Kanton Graubünden  
**Gemeinde Domat/Ems**

# **Planungs- und Mitwirkungsbericht**

Teilrevision Nutzungsplanung  
Kieswerk Reichenau, Abbauetappe 2 und Rekultivierung

## Zusammenfassung Ergebnisse kantonale Vorprüfung

Abbildung 2: Auszug Risikokataster Rohrleitungen (Quelle: UVB, Beilage B)

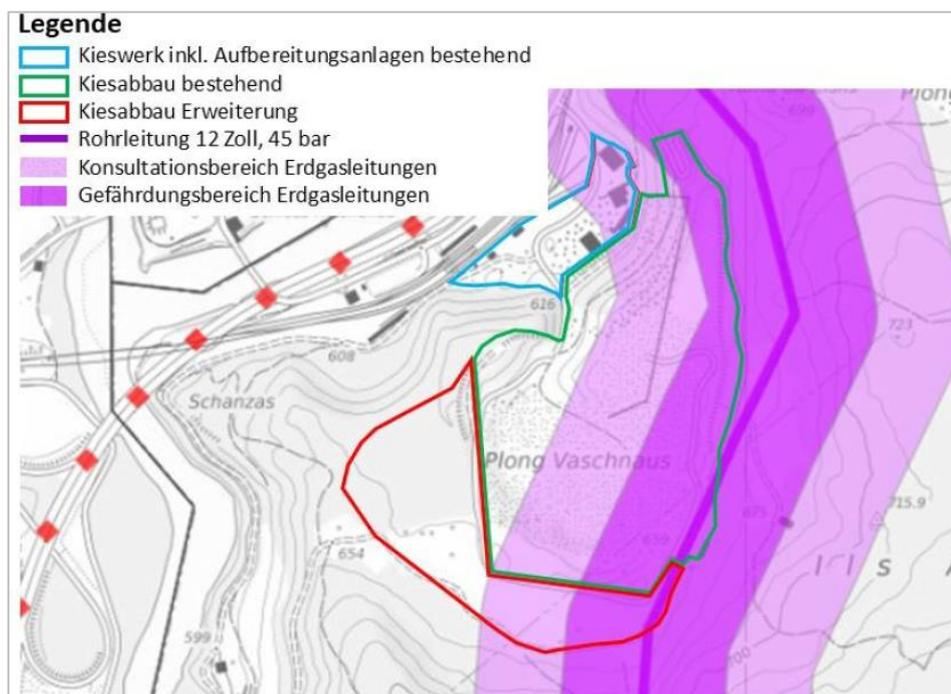
<p><u>Störfall</u></p> <p>Der UVB erachtet das Kapitel Störfallvorsorge als irrelevant. Allerdings liegt das Vorhaben im Konsultationsbereich der Rohrleitung der Erdgas Ostschweiz AG. Befindet sich ein von der beabsichtigten Plananpassung erfasste Gebiet ganz oder teilweise innerhalb des Konsultationsbereichs, soll beurteilt werden, ob sich mit der beabsichtigten Planung das Störfallrisiko übermässig erhöhen könnte und ob deshalb eine vertiefte Koordinationspflicht besteht. Die Abschätzung der Risikorelevanz kann anhand dem Kapitel 3.2.3 «Triage aufgrund der Risikorelevanz» der Planungshilfe durchgeführt werden. Die Gemeinde wird angewiesen, den UVB im Sinne der Erwägungen zu ergänzen.</p>	<p>–</p>	<p>Der Umweltverträglichkeitsbericht wird entsprechend mit Ausführungen ergänzt.</p>

Randlich ausserhalb des bestehenden wie geplanten neuen Abbaugebiets verläuft eine Erdgasleitung (ehemals «Oleodotto»). Das vorliegend betreffende Gebiet Plong Vaschnaus ist von den Störfallvorsorgeregelungen im Sinne der Umweltschutzgesetzgebung (USG) betroffen (Konsultationsbereich und Gefährdungsbereich, vgl. Abbildung 2).
